Vuorovaikutusmuistio

Meri-Rastila, Haruspuiston koira-aitaus

Palautteet puistosuunnitelmaluonnoksesta 6364/2 (esillä 29.5.-18.6.2024)

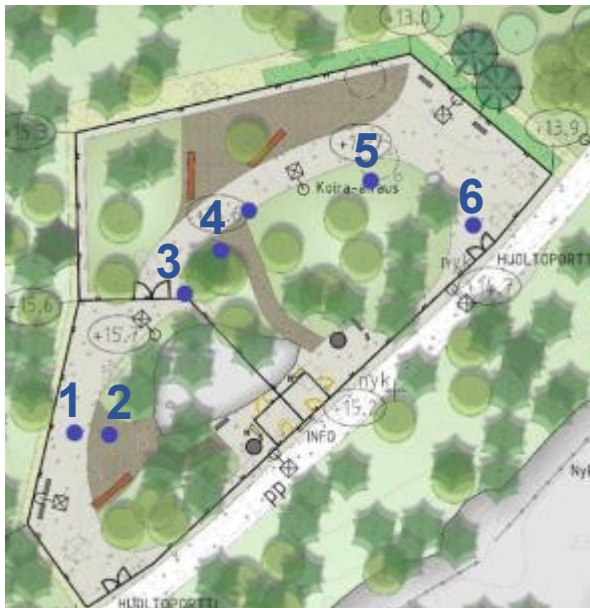
Palaute: Koirapuistossa olisi ihana olla myös katos penkkien lisäksi sateen varalle.

Palaute: Koira-aitaus vaikuttaa hyvältä. Olisi hyvä, jos sen pohjana olisi muutakin kuin pölisevää hiekkaa.

Palaute: Koira-aitaus siirtyy paikkaan, jossa on nykyisin metsää. Haruspuistossa metsää on tuhoutumassa uuden asuinrakentamisen vuoksi paljon mm. alueen eteläosassa. Säilyvien metsäalueiden laajuuteen tulisi kiinnittää erityistä huomiota, ja toteuttaa myös uudet koira-aitaukset mahdollisimman puustoisina.

Karttapalaute 1: Tämä on ilmeisesti soraa? Toivottavasti kaupunki huomioi, että mikä tahansa sora ei sovi koirapuistoon, sillä liian terävä sora vahingoittaa tassuja. Liian hiekkainen sora taas pölisee ja hiekkapölyssä hengailu ei miellytä ihmisiä eikä koiria. Jättäkää tänne tavallista metsänpohjaa!

Karttapalaute 2: Olkaa kiltejä, ei katetta! Kate on kenties maailman hirvein koirapuistopohja, lähes tasoissa kuivan hiekan kanssa. Kate pölisee, tarttuu turkkiin ja menee sateella inhottavaksi mössöksi. Pahimmassa tapauksessa kate on liian hienojakoista ja ottaa niin omistajan kuin koirankin henkeen. Säilytetään tavallinen metsänpohja niin paljon kuin

Karttapalaute 3: Toivon, että koirapuisto jätetään mahdollisimman luonnontilaan. Ainoastaan alueelta voisi poistaa ohdakkeita, jotka useimmiten vain haittaavat koiria ja koiranomistajia. Muuten toivon, että puistoon ei tule turhia krumeluureja ja varsinkaan pölisevää hiekkaa, vaan normaalia ja luonnollista metsänpohjaa. Se on koirille terveellisempi alusta monin tavoin.

Vastaus: Jatkosuunnittelussa tutkitaan mahdollisuutta sijoittaa koira-aitaukseen katos.

Vastaus: Koira-aitauksen nykyinen puusto pyritään säilyttämään ja muutenkin koira-aitauksesta on tarkoitus tehdä mahdollisimman hyvin ympäristöönsä sopiva.

Vastaus: Koira-aitauksen pintamateriaaleja on tarkistettu saatujen kommenttien pohjalta. "Tassunalusta-seosta" eli puunkuorikatteen ja kivituhkan seosta on vähennetty. Seos on kehitetty palautteiden ja koiranomistajien käyttökokemusten perusteella. Koira-aitaukseen jätetään paikoin nykyistä pintamaata. Kulutus on koira-aitauksissa niin voimakasta, että säilytettäväksi suunniteltu metsänpohja kuluu ja muokkautuu ajansaatossa.
